Entscheidungsvorschlag zur künftigen Raumaufteilung der Elisenstraße (Stadtbezirk 3)

Sitzungsvorlagen Nr. 20-26 / V 06360

Stellungnahme des Radentscheid München zur Eisenstraße (Dachauer Straße bis Lenbachplatz ohne Knoten selbst)

Stellungnahme des Radentscheid München zum Knoten Lenbachplatz von Eisenstraße bis Maxburgstraße (ohne Eisenstraße)

Elisenstraße
Variante 5 (Radschnellweg)

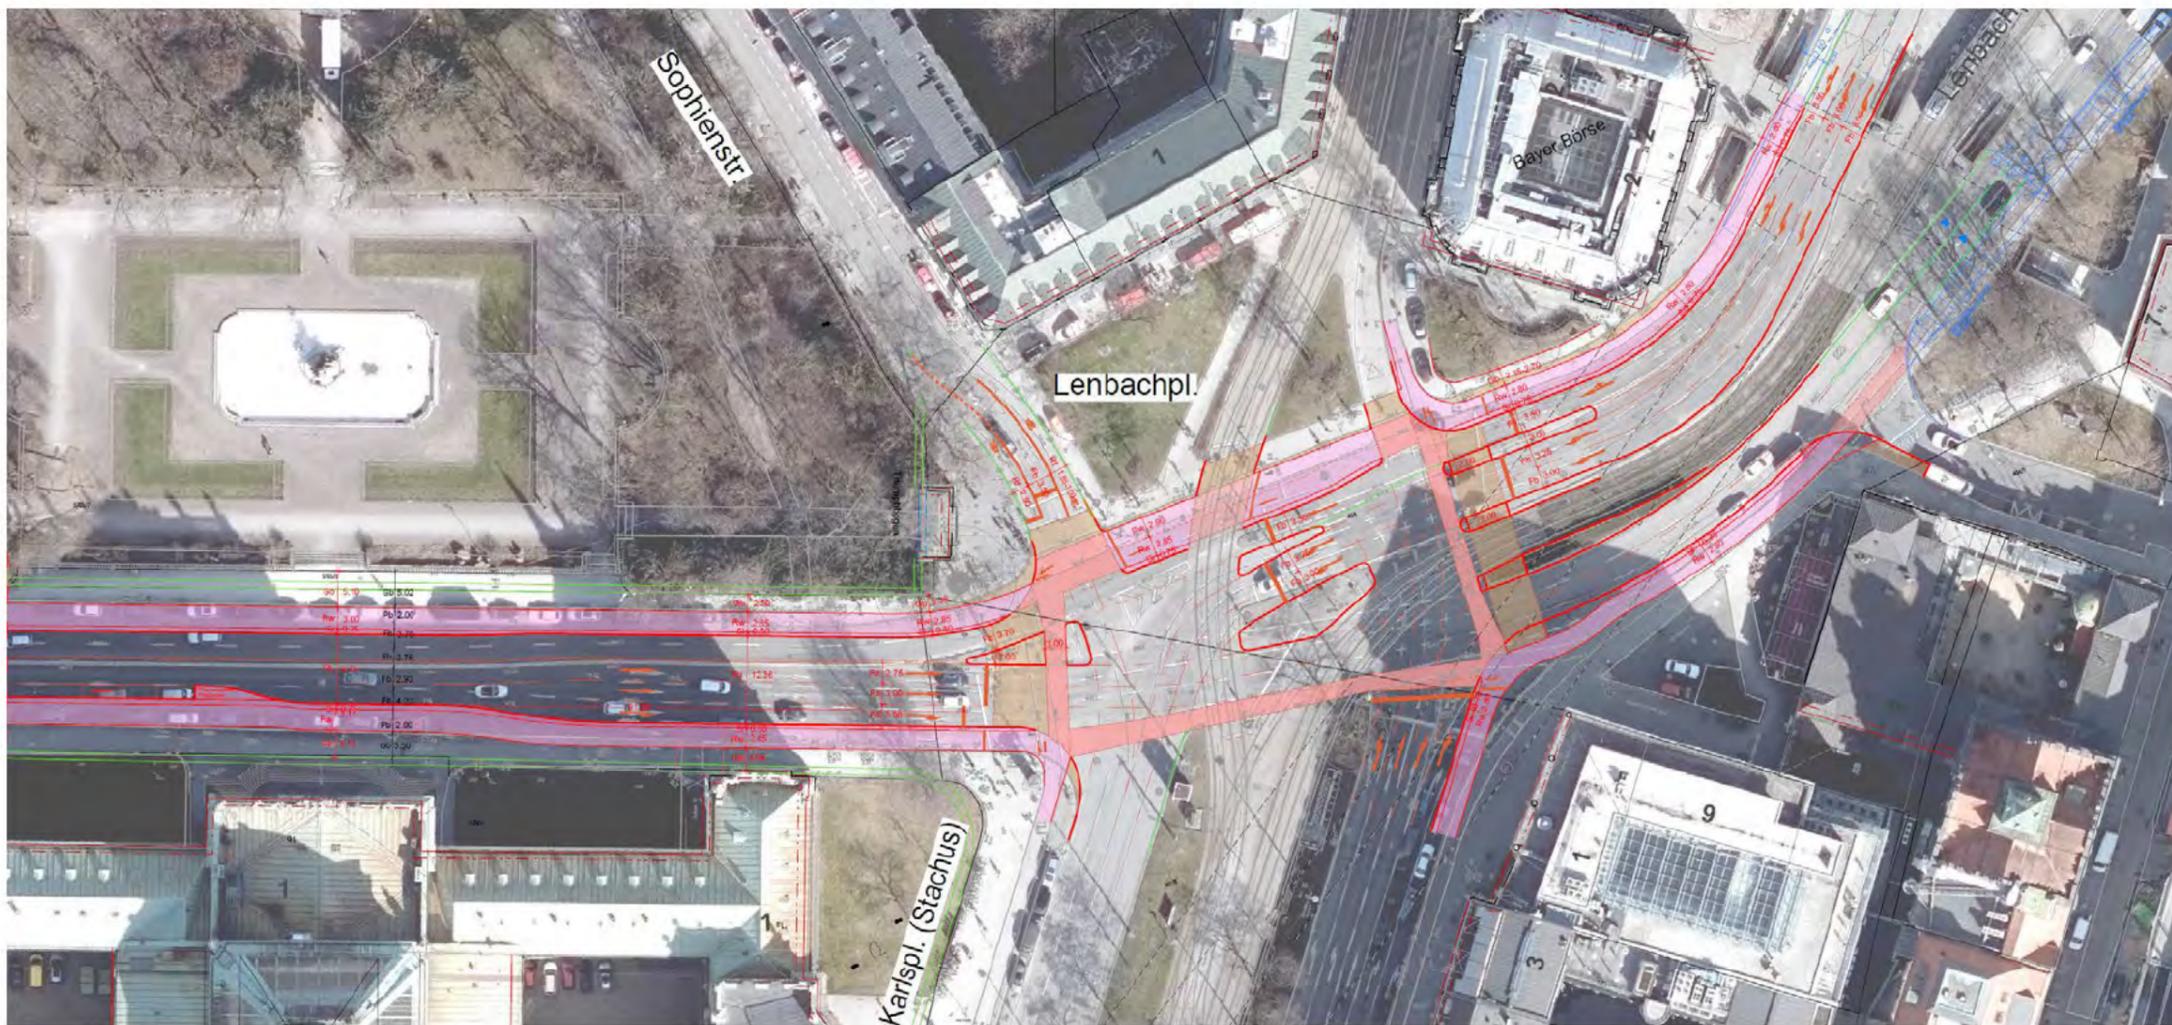
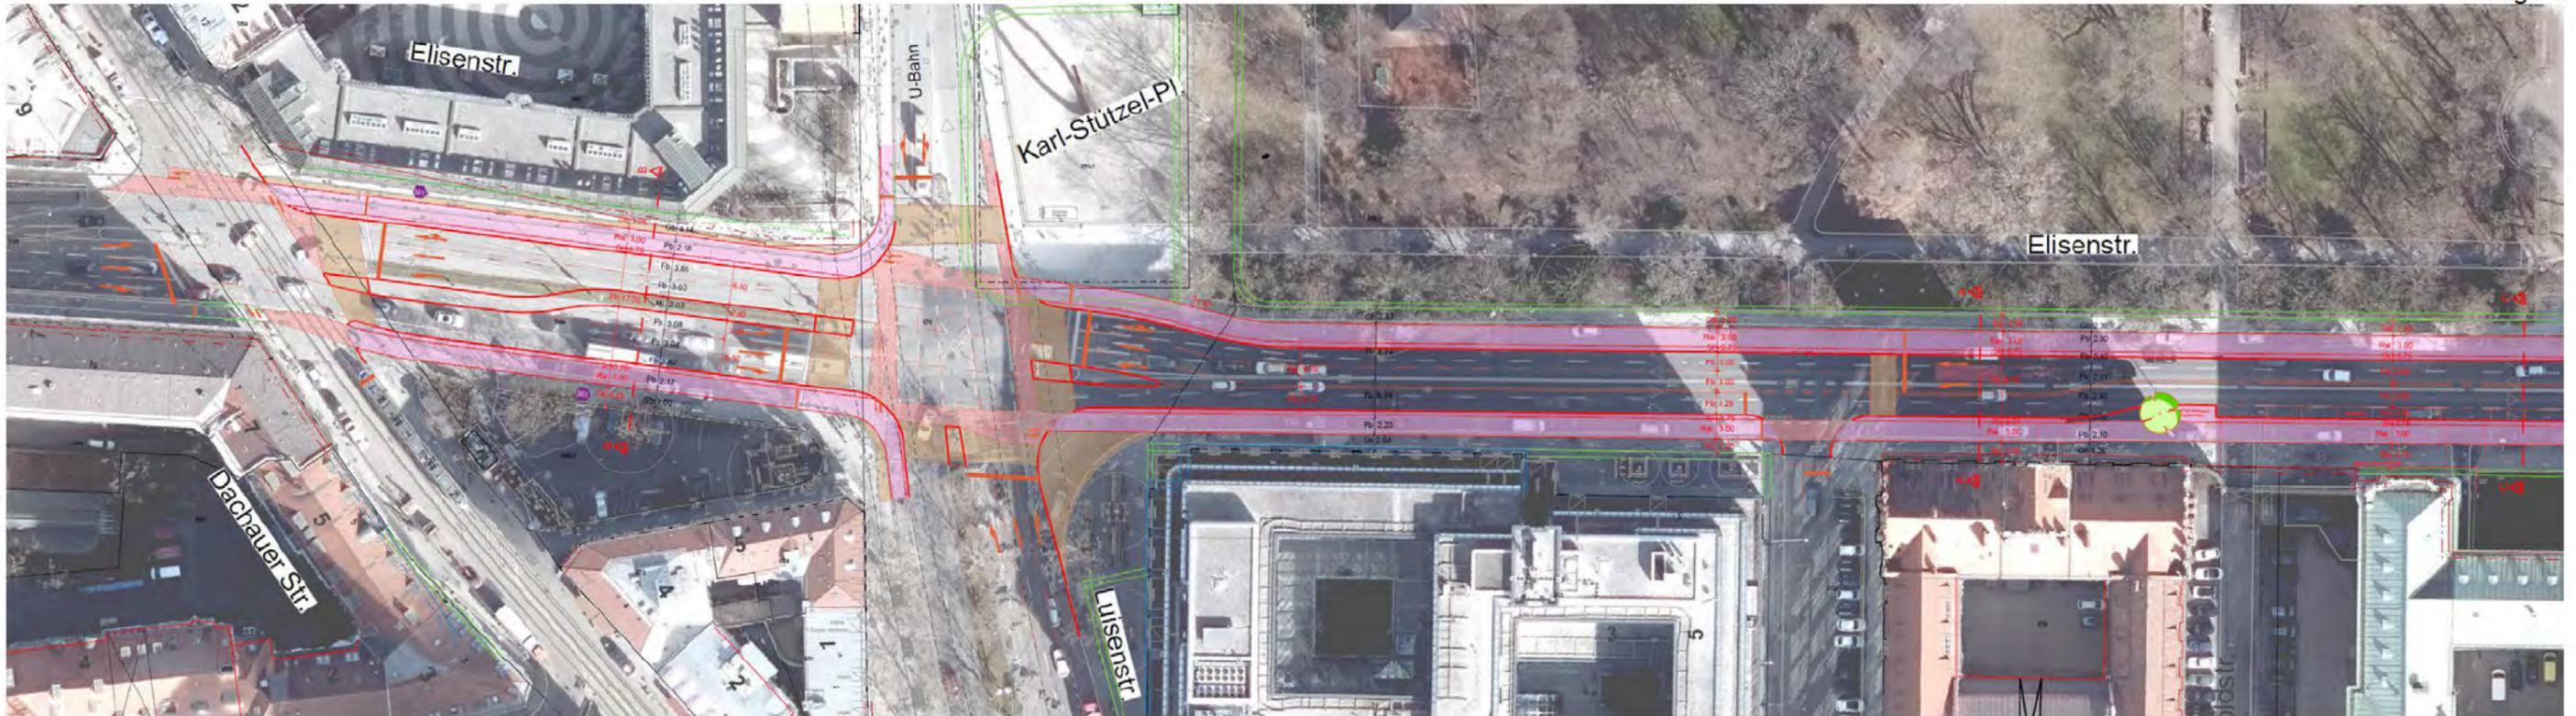
Anbindungen der Radwege an die Fahrbahn an allen Knotenpunkten stufenfrei und nach Möglichkeit ohne Bordsteinfassung ausführen.

In den Zeichnungen sind an allen Knotenpunkten noch abgesenkte Bordsteine am Übergang von Radweg zu Fahrbahn eingezeichnet. Diese verursachen aber in der Regel beim Überfahren eine vermeidbare Erschütterung der Radfahrenden. In den Leitlinien ist deshalb vereinbart, alle Anbindungen von Radwegen an Fahrbahnen möglichst ohne Bordstein mit einer stufenlosen Anbindung erschütterungsfrei zu gestalten. Die oft gewünschte Leitfunktion eines Bordsteins kann in vielen Fällen, besonders an signalisierten Knotenpunkten, durch die Rotfärbung der Radfurt in bis an den Kurvenradius ersetzt werden. Der Einbau eines Bordsteins wird dadurch überflüssig.

Aufstellfläche für Linksabbieger an der südöstlichen Einmündung des Radweges von der Eisenstraße in den ARR für Lastenräder geeignet vergrößern

Die gezeigte Aufstellfläche für Linksabbieger ist leicht zu vergrößern.

Der Radentscheid bittet darum, diese wie weitere Aufstellflächen nach Möglichkeit auf die Anforderungen für Räder mit Anhänger (3,5m) zu vergrößern und mit Hinblick auf Sicherheit vor abbiegenden Kfz anzupassen.

Enge Radfurt an ihrem Anfang aufweiten

Die im Süden über den Knotenpunkt führende Radfurt hat raumbedingt eine Unterbreite von 2,3m.

Um diesen Engstelle zu entschärfen, bittet der Radentscheid darum, die Radfurt an ihrem Anfang deutlich aufzuweiten, damit sich die anfahrenen Radfahrer auf den ersten Metern entflechten können.

Aufstellfläche für Linksabbieger an Karl-Stützelplatz vergrößern

Hier wie auch am Knoten Dachauerstraße bittet der Radentscheid um eine Vergrößerung der Aufstellflächen im Rahmen des Möglichen, eventuell unter leichter Verschiebung der Fußgängerfurten.

Auffahrt auf den nördlichen Radschnellweg für Fahrradfahrende an der Luitpoldstraße verbreitern

An dieser Stelle begegnen sich sowohl Fahrradfahrende, die vom Radweg in die Luitpoldstraße einbiegen wollen als auch Fahrradfahrende, die aus der Luitpoldstraße auf den Radweg einfahren. Für diese sich überkreuzenden Verkehrsteilnehmer, auf Lastenrädern oder Fahrrädern mit Anhänger, muss eine ausreichend lange Strecke zur Verfügung stehen.

Der Radentscheid bittet darum, die Länge der Zu- und Abfahrt auf den Radweg auf mindestens 5m zu verlängern.

Alle Radwegverschwenkungen REM-konform ausführen

Damit Verschwenkungen, also der seitliche Versatz, von Radwegen für Radfahrende nicht zu einer unbeabsichtigten Engstelle werden, sind diese gemäß den gültigen Leitlinien (LERA-REM) mit einem Versatz der Randkurven und einer Mittenaufweitung zu gestalten. Diese Ausführung erfordert keinen Mehraufwand, vermeidet aber in der Fahrpraxis unnötige Engstellen und unerwünschte Einbußen in der Verkehrsleistung.

Höhengleicher Anschluss an der Maxburgstraße

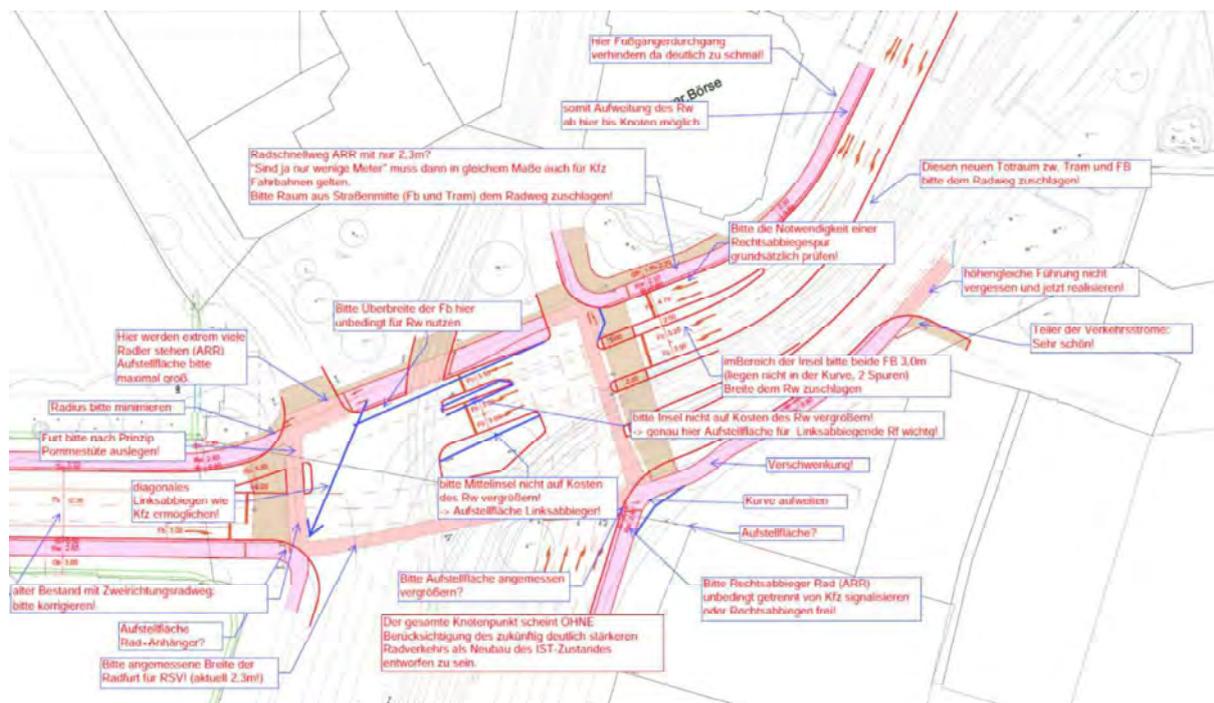
Die Plangrenze zwischen den Plänen für Maximiliansplatz und Lenbachplatz liegt in der Mitte der Maxburgstraße. Da Pläne im Allgemeinen an ihren Rändern den Übergang zum Bestand gewährleisten, wird auch hier von beiden Seiten an den Bestand der Maxburgstraße angeschlossen. Somit wird aus rein planungstechnischen Gründen die vom Stadtrat beschlossene höhengleiche Führung der Radwege für die auf der Plangrenze liegende Maxburgstraße nicht umgesetzt. Diese grundlegende Problematik ist auch in anderen aktuellen Planungen präsent.

Der Radentscheid bittet nachdrücklich, die Schnittstellen von Plänen – auch von jenen, die aktuell erarbeitet werden - so zu gestalten, dass eine nahtlose Umsetzung Radentscheid-konformer Lösungen gewährleistet ist.

Ausbildung von Radfurten und Aufstelltaschen, Kurvenradien, Radweg im Südosten

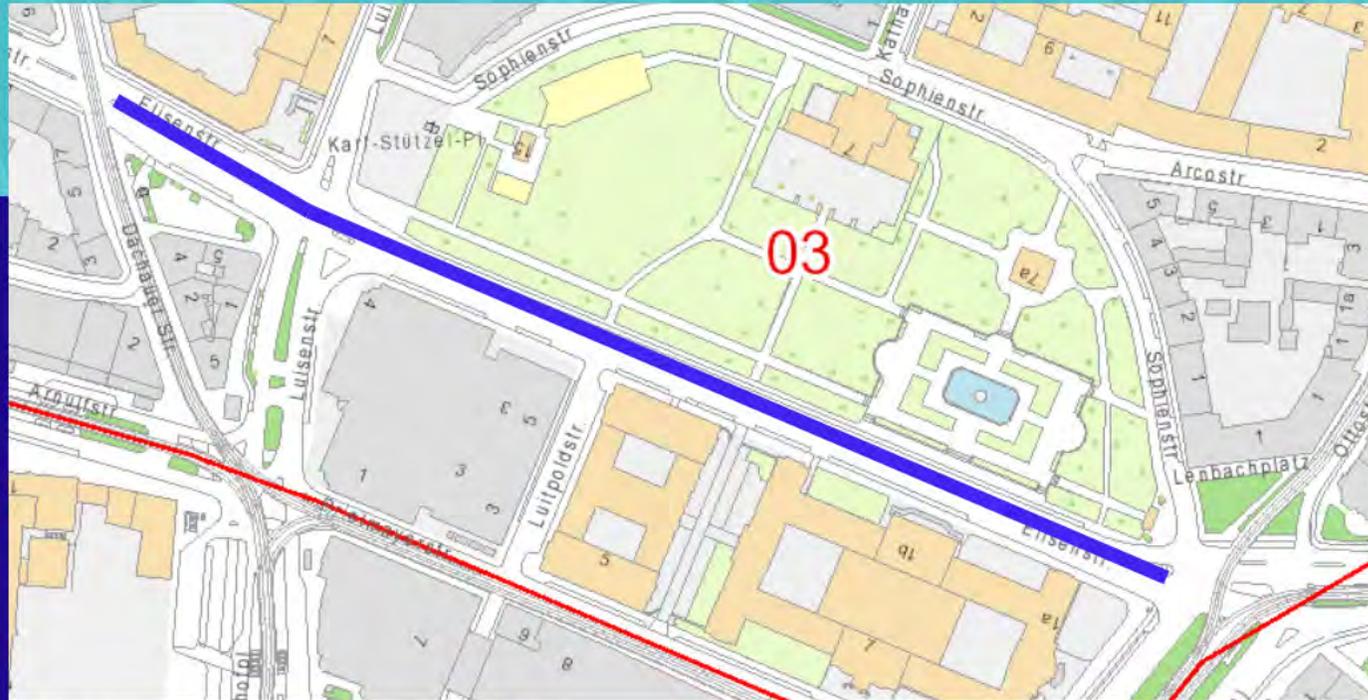
Die im Vergleich zu den vorgenannten Punkten, als untergeordnet angesehenen Beobachtungen und Bemerkungen werden hier nur summarisch in einer kommentierten Ansicht des vorgestellten Plans dargestellt.

Der Radentscheid weist aber deutlich darauf hin, dass der Aufbau des Knotens, der den zukünftigen Anforderungen der dort verlaufenden Radrouten gerecht wird, möglicherweise anders aussehen muss und bestätigt damit nicht den aktuellen Ansatz.
